Advies landschappelijke vormgeving Zeeweringen Westerschelde**Dijkvak:** Westerscheldeboulevard Terneuzen**Datum:** 26 april 2004**Door:** P.Goossen, Dienst Landelijk GebiedH. Folkers
J. Perguin
P. Hengst
H. Geernaert

Advies landschappelijke vormgeving Zeeweringen Westerschelde

Dijkvak: Westerscheldeboulevard Terneuzen

Datum: 26 april 2004

Advies Zeeweringen
Terneuzen boulevard

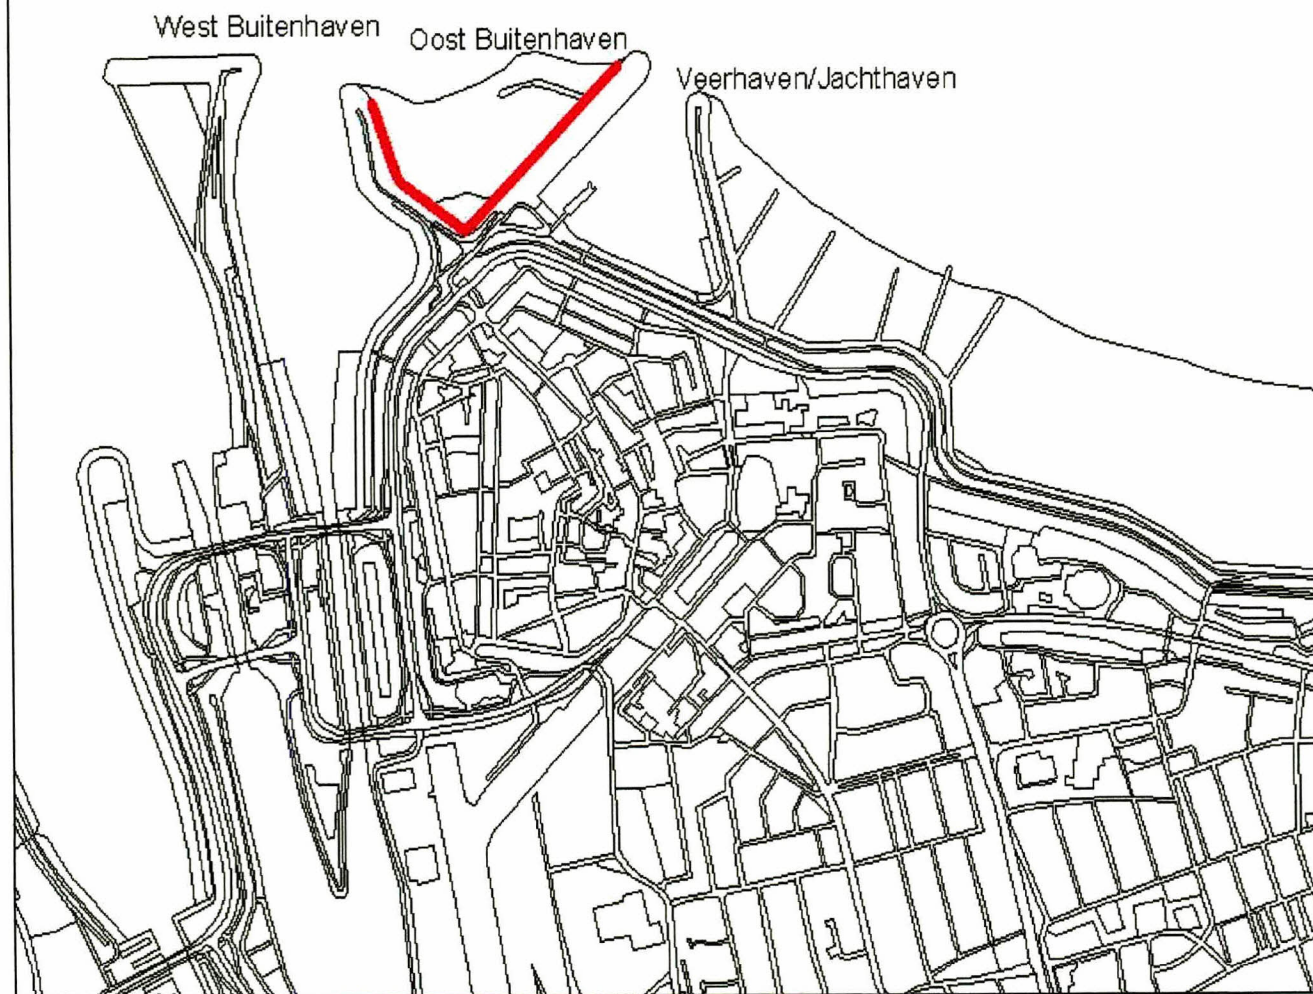
het verhaal lezende is het mij onduidelijk waar de scheiding ligt tussen Oostbuitenhaven en Jachthaven. De diverse tekeningen spreken elkaar daarin tegen. Om misverstanden te voorkomen is het denk ik goed hier duidelijkheid

Mijn vraag is dan ook: In welk gebied is (landschappelijk gezien) hergebruik op locatie mogelijk? (graag op een kaartje aangeven indien mogelijk)

Op de bijgevoegde kaart staat de voorkeurslocatie voor eventueel hergebruik van de betonmaterialen. Ik begrijp nu overigens dat die locatie buiten dit werkt valt. Vandaar het misverstand. Het is dan de bedoeling na de 'kop' te beginnen met hergebruik van betonmaterialen in de boventafel. In de veerhaven/jachthaven is het wenselijk nieuwe betonzuilen (grijs beton) te gebruiken in de boventafel en in de ondertafel donker materiaal (basalt netjes ingieten en schone koppen of nieuwe betonzuilen met een toplaag). Ik weet niet of dit past in de werken, maar indien mogelijk materiaal voor hergebruik tijdelijk opslaan aangezien Oostbuitenhaven m.i. ook nog op de agenda staat. Indien dit onmogelijk is graag contact hierover zodat ik een andere oplossing kan aandragen. Ook bij verder vragen ben ik bereikbaar per mail. Succes verder!

Eventueel hergebruik
 Alles
